日本原燃株式会社	
資料番号	耐震機電 13 R <u>8</u>
提出年月日	令和 4 年 <u>11</u> 月 <u>2</u> 日

設工認に係る補足説明資料

耐震計算書に関する 既設工認からの変更点について

安全冷却水B冷却塔の支持架構及び支持架構搭載機器
に関する既設工認からの変更点

第2-3表 冷却塔基礎及び冷却塔における地震応答解析モデル

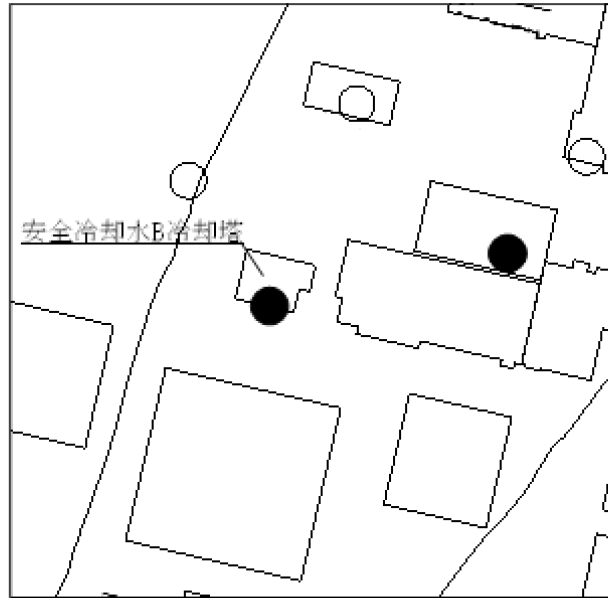
既設工認では、基礎を含んだ安全冷却水B冷却塔全体(以下「冷却塔基礎」という。)及び安全冷却水B冷却塔単体(以下「冷却塔」という。)のいずれも1軸多質点はりモデルを用いていたが、荷重及び応答の分散をより適切に評価する観点から、冷却塔基礎のうち安全冷却水B冷却塔部分を2軸多質点はりモデルに、冷却塔の評価モデルを三次元はりモデルに変更した。

冷却塔の解析に用いる三次元はりモデルは、既設工認に用いていた1軸多質点はりモデルに対し、三次元はりモデルの全体変形による解析モデルが妥当であると判断した。

冷却塔基礎の既設工認からの変更内容を第2-2表に、冷却塔基礎及び冷却塔における地震応答解析モデルを第2-3表に、既設工認及び変更後の解析モデルの固有周期の比較結果を別添1に示す。

第 3-2 表 安全冷却水 B 冷却塔基礎の応力解析モデルの比較

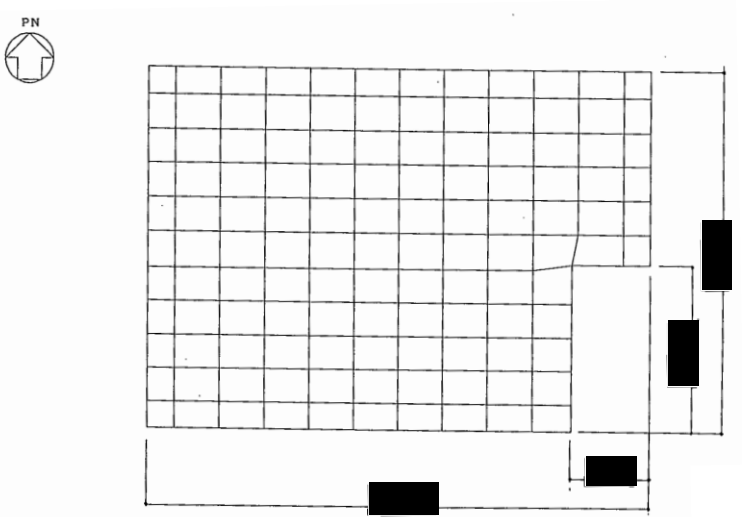
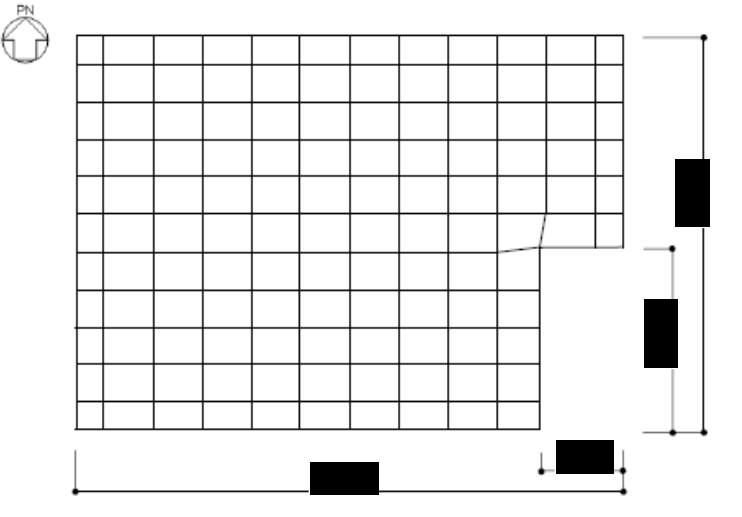
本項は、前項にて示す既設工認から変更となった箇所の耐震評価への反映結果について示す。安全冷却水 B 冷却塔基礎の応力解析モデル及び手法の比較を第 3-1 表、安全冷却水 B 冷却塔基礎の応力解析モデルの比較を第 3-2 表に示す。

項目	内容	既設工認*1	今回設工認	備考
解析手法		FEMモデルを用いた弾性応力解析	変更なし	—
解析コード		NASTRAN	MSC NASTRAN	—
モデル	材料物性	検討時の各規準に基づき設定 コンクリートのヤング係数： $E_c=2.26 \times 10^4 \text{N/mm}^2$ コンクリートのポアソン比： $\nu=0.167$	適用規準の見直しによる再設定 コンクリートのヤング係数： $E_c=2.25 \times 10^4 \text{N/mm}^2$ コンクリートのポアソン比： $\nu=0.2$	①
	要素種別	基礎スラブ：シェル要素	変更なし	—
	境界条件	基礎スラブ底面：弾性地盤ばね支持 浮上り：考慮	同左(地盤ばねは地震応答解析モデル の変更に応じて再設定)	—
	非線形特性	考慮しない	変更なし	—
地震荷重との組合せ		VL+SL+S+B VL:鉛直荷重 SL:積雪荷重 S:地震荷重 B:浮力	変更なし	—
荷重の 設定	鉛直荷重(VL)	基礎スラブと上部構造物の自重及び 機器、配管、積載物の重量を考慮	変更なし (冷却塔の変更に応じて再設定)	—
	積雪荷重(SL)	上部構造の重量として考慮(190cm相 当とし、地震荷重との組合せ時は0.5 を乗じる)	変更なし (190cm相当とし、地震荷重との組 合せ時は0.35を乗じる)	*2
	地震荷重(S)	基礎スラブ自体の慣性力及び上部構 造物からの地震力(水平力、転倒モー メント、鉛直力)を入力	変更なし	—
	浮力(B)	基礎スラブに一様に上向き の等分布荷重として入力(地下水位 T.M.S.L.55.0m相当)	変更なし	—
評価 方法	応力解析	S2地震力に対して発生応力がRC規準 に基づく終局耐力を超えないことを 確認	Ss地震力に対して発生応力がRC規準 に基づく終局耐力を超えないことを 確認	—

注記*2:地震荷重との組合せ時に乗じる係数は、既設認可時は0.5としていたが、今回設工認においては建築基準法施行令に基づき0.35に変更。

※安全冷却水 B 冷却塔基礎自体の構造に変更はなくモデル図において変更はない。
